Actualización del producto para el filtro de aire WIX 46907

ACTUALIZACIÓN DEL PRODUCTO

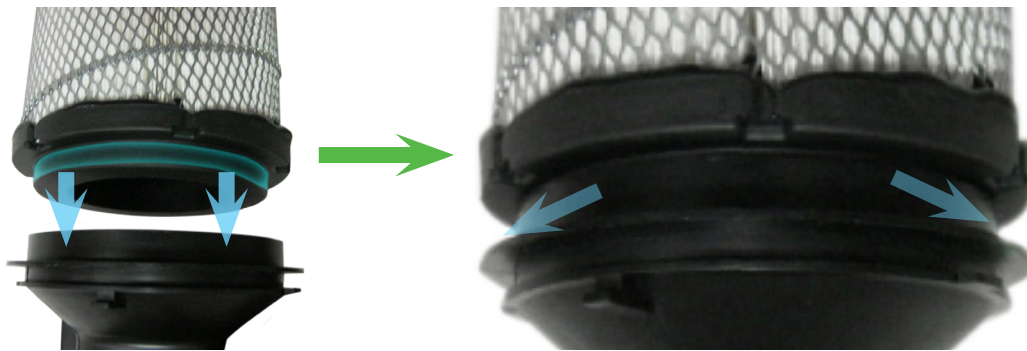
Una actualización reciente para el producto 46907 ha sido realizada con un cambio notable en el diseño del sellado hermético.

El sellado previo es similar al del servicio del equipo original (O.E.S.) que sella sobre el exterior del tubo de flujo.

El diseño actualizado sella dentro del interior del tubo de flujo. El sellado actualizado es más resistente y más fácil para instalar/quitar.

La actualización es parte de un cambio continuo. Las aplicaciones principales incluidas en esta actualización son: camiones Chevrolet/GMC C4500 y C5500. Debe observarse que ambos modelos 46907, previo y nuevo, son totalmente intercambiables y aptos para uso en todas las aplicaciones recomendadas.
